**AVIS RELATIF À LA PROTECTION
CONTRE LES EVENTUELS EFFETS NOCIFS ET NUISANCES
PROVOQUÉS PAR LES RAYONNEMENTS NON IONISANTS
GÉNÉRÉS PAR DES ANTENNES ÉMETTRICES STATIONNAIRES**

Commune : VERLAINE - Exploitant : ORANGE

Référence exploitant : 347L1_2 / 32347L1_2 / 42347L1_2 / 52347L1_2

Rapport n° 2921 / 2024

Figure 1 : Vue en plan des lieux de séjour et des points de contrôle

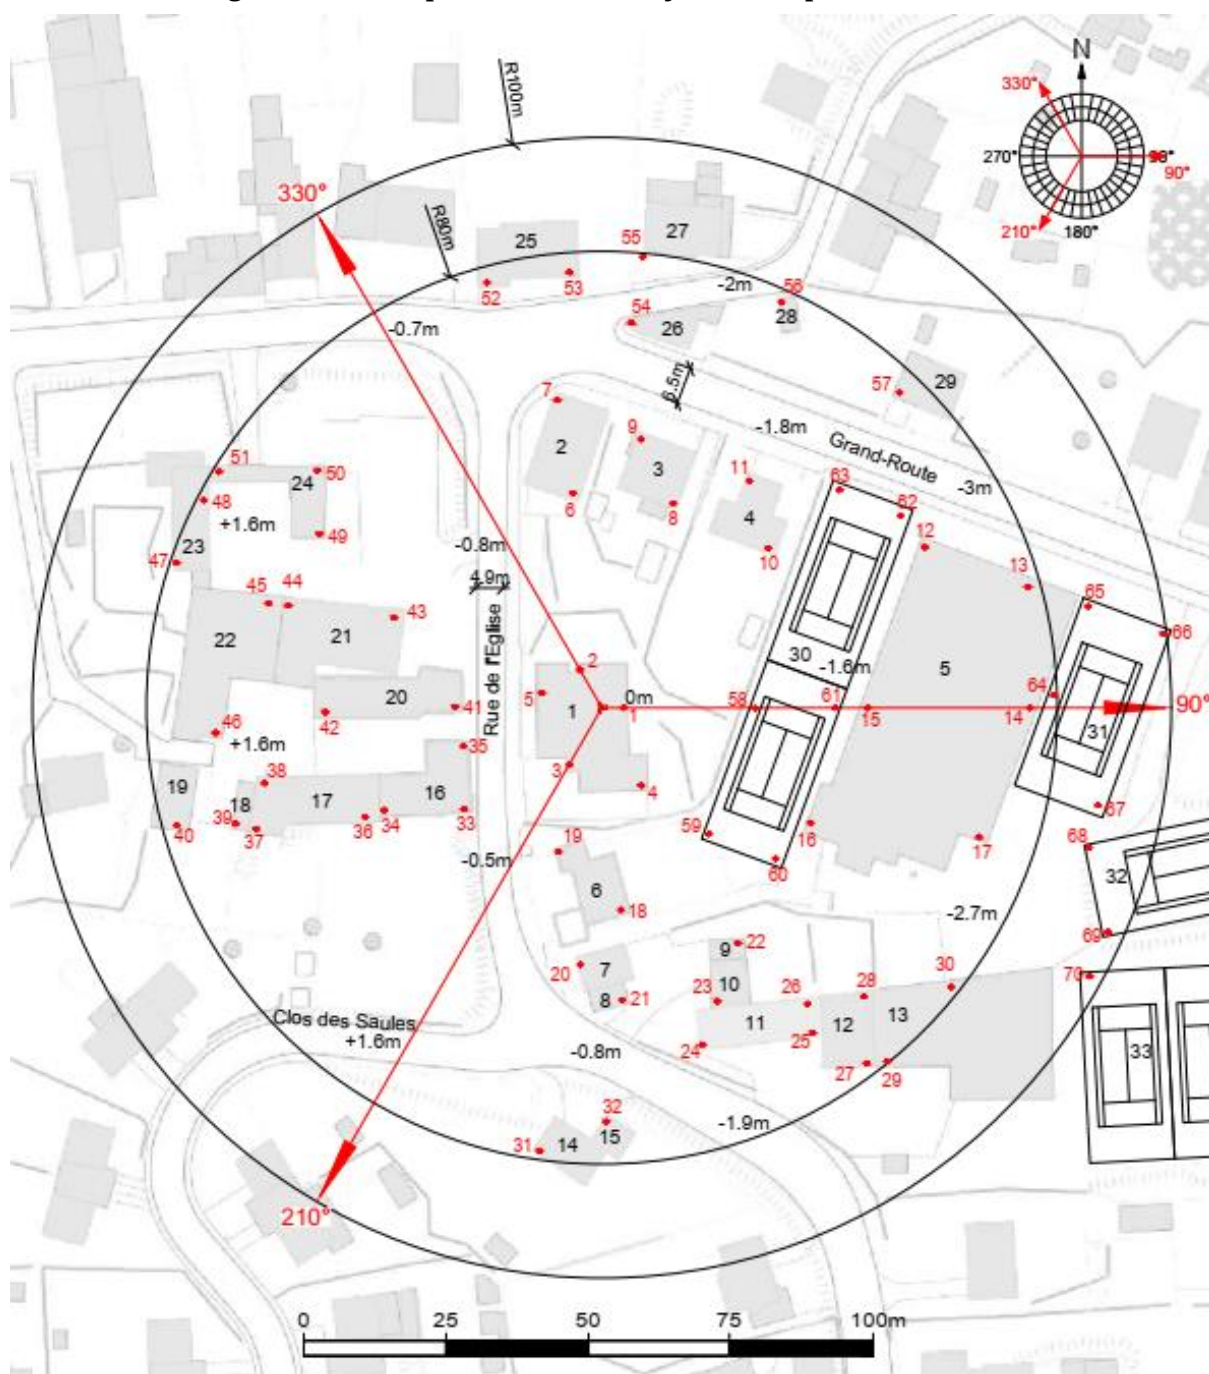
Les fréquences d'émission, la puissance rayonnée par chacune des antennes et leur gain permettent de déterminer le rayon de la zone à analyser. Tout dépassement de la limite par installation est exclu en dehors de cette zone. Le tableau 2 reprend les 35 LS² pour lesquels l'indice d'exposition est le plus élevé. Les différentes colonnes indiquent :

- le numéro du point de contrôle repris sur un des plans de la figure 1;
- le numéro du LS dans lequel se trouve le point de contrôle de la 1^{ère} colonne ;
- l'atténuation d'obstacle prise en compte pour le calcul de l'indice d'exposition dans le LS ;
- le résultat du calcul de l'indice d'exposition.

En ce qui concerne les antennes de l'installation mentionnées dans le tableau 1, la distance maximale à laquelle la limite pourrait être atteinte, à l'extérieur, est égale à 79,3 m. S'il n'y a pas de LS à une distance inférieure, les antennes respectent forcément la limite d'immission.

Dans le cas des LS situés à l'intérieur des bâtiments, une atténuation d'obstacle est prise en compte et il en résulte que la distance maximale à laquelle la limite pourrait être atteinte se réduit à 56,1 m.

Les résultats de l'évaluation décrite au paragraphe 4 indiquent que les antennes émettrices stationnaires de l'installation faisant l'objet du présent avis ne produisent pas, dans un lieu de séjour, un rayonnement électromagnétique maximum supérieur aux limites fixées à l'article 4 du décret.

Figure 2 : Vue en plan des installations d'antennes dans un rayon de 300 mètres autour de l'installation faisant l'objet de la demande d'avis

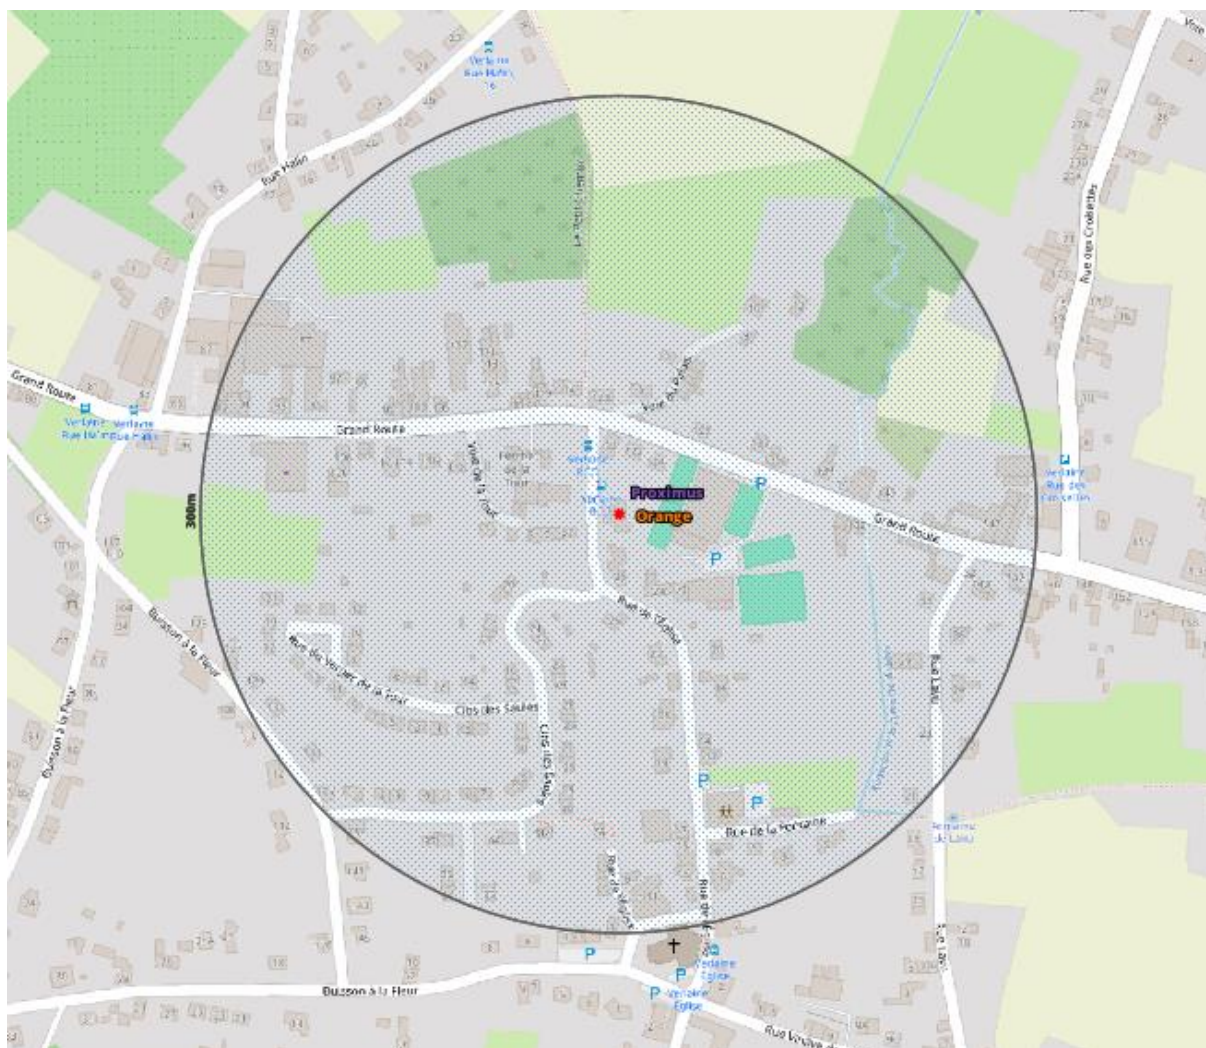
Le plan en projection verticale de la figure 2 indique la localisation des installations d'antennes émettrices stationnaires visées par le décret et situées dans un rayon de 300 mètres autour de l'installation référencée dans le paragraphe 2 et localisée au centre du cercle. Les données de localisation de ces antennes et les avis correspondant sont accessibles via le cadastre en ligne des antennes émettrices stationnaires⁸. Les installations prises en compte dans l'évaluation du respect de la limite cumulative sont les installations d'antennes émettrices déclarées en service par l'exploitant à la date du présent avis, à l'exception de l'installation référencée dans le paragraphe 2 et éventuellement d'autres installations ayant fait l'objet d'une demande d'avis à la même date et qui sont situées à l'intérieur de la zone de 300 mètres de rayon.

- il y a au plus 4 installations d'antennes émettrices stationnaires présentes dans la zone d'évaluation de 300 mètres de rayon représentée dans la figure 2, y inclus l'installation référencée dans le paragraphe 2 : la limite cumulative définie à l'article 4, §2 du décret est nécessairement respectée dans les lieux de séjour à l'intérieur de la zone d'évaluation de 300 mètres de rayon ;

- b) il y a exactement 5 installations d'antennes émettrices stationnaires présentes dans la zone d'évaluation de 300 mètres de rayon représentée dans la figure 2, y inclus l'installation référencée dans le paragraphe 2 et il existe, pour 3 ou 4 de ces installations, un avis attestant le respect de la limite abrogée de 3 V/m : la limite cumulative définie à l'article 4, §2 du décret est nécessairement respectée dans les lieux de séjour à l'intérieur de la zone d'évaluation de 300 mètres de rayon ;

- c) dans tous les autres cas, il a été vérifié que la limite cumulative définie à l'article 4, §2 du décret n'est pas dépassée dans les lieux de séjour sur base du nombre d'installations localisées dans la zone d'évaluation de 300 mètres de rayon représentée dans la figure 2, de leur localisation ainsi que des données inscrites dans la figure 1 et au paragraphe 4 du présent avis et dans les avis attestant le respect de la limite par installation ou de la limite abrogée de 3 V/m relatifs aux autres installations reprises dans la figure 2.

Compte tenu des considérations ci-dessus, il apparaît que l'intensité du rayonnement électromagnétique généré, dans les lieux de séjour situés dans un rayon de 300 mètres autour de l'installation référencée dans le paragraphe 2, par l'ensemble des antennes émettrices stationnaires de l'ensemble des exploitants du même site d'antennes émettrices stationnaires respecte la limite fixée à l'article 4, § 2 du décret.
